ANDERLECHT. Rue de Fiennes, 63-65

PERMIS D'URBANISME : régulariser l'aménagement d'appartements de 2 ou 3 chambres dans le bâtiment avant et de logements étudiants (kots) dans le bâtiment arrière (PV I-2021/3982-PU-LI/JDT)

Avis de la CRMS

Photo des façades à rue. ©Google Street View

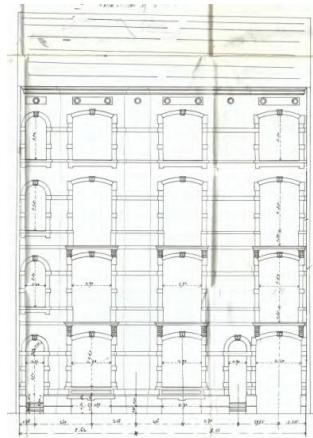
- La CRMS s'interroge sur la pertinence de repeindre le parement de brique dans une teinte beige. Elle encourage le demandeur à effectuer une recherche sur la polychromie d'origine et à la restituer dans la mesure du possible. Les bandeaux et autres éléments en pierre bleue en façades doivent, dans tous les cas, rester apparentes ;

- Les menuiseries existantes (châssis des devantures et des fenêtres des étages, la double porte du passage cocher) sont de qualité médiocre. La CRMS préconise leur remplacement par des modèles de qualité, mieux intégrés à l'architecture de la façade : châssis en bois épousant la forme cintrée des baies, double porte en bois assortie d'une imposte pour le passage cocher, etc... ;

- Pour les devantures du rez-de-chaussée, la CRMS plaide pour une requalification globale, afin qu'elles s'intègrent davantage à l'architecture et à la composition du bâtiment (traitement des baies, châssis, enseignes, tentes solaires, etc...) ;

- La terrasse implantée sur la voirie (occupant un emplacement de parking), entourée de panneaux de bois, est peu valorisante pour la vue vers le monument classé ; elle devrait être enlevée ;

- Les éléments originels encore présents en façade (corniche en bois d'origine, trous de boulin, balcons en fer forgé, porte d'entrée du n°65...) doivent être préservés et remis en état.

Elévation de fait. Image tirée du dossier.

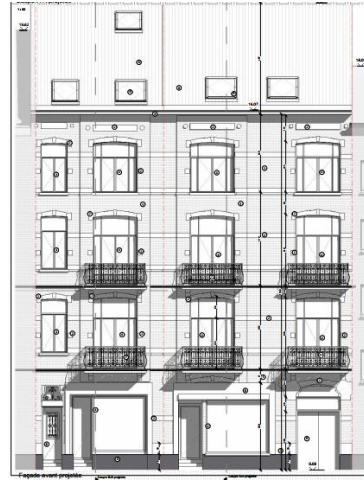
Concernant la façade à rue, qui participe directement aux vues vers et depuis la maison communale classée, et actuellement de teinte grise, la demande prévoit de la repeindre dans un ton beige. En toiture avant, les fenêtres de toit (type Velux) sont remplacées.

En remarque préalable, la CRMS souligne que la situation de droit est très peu documentée dans le dossier. En ce qui concerne la façade avant, il conviendrait de préciser si la situation de droit correspond à l'élévation d'origine de 1892, jointe au dossier, et si les transformations apportées à la façade ont fait l'objet d'une autorisation, notamment le remplacement des menuiseries, la modification des baies au rez-de-chaussée, l'ajout d'enseignes et de tentes solaires, etc.
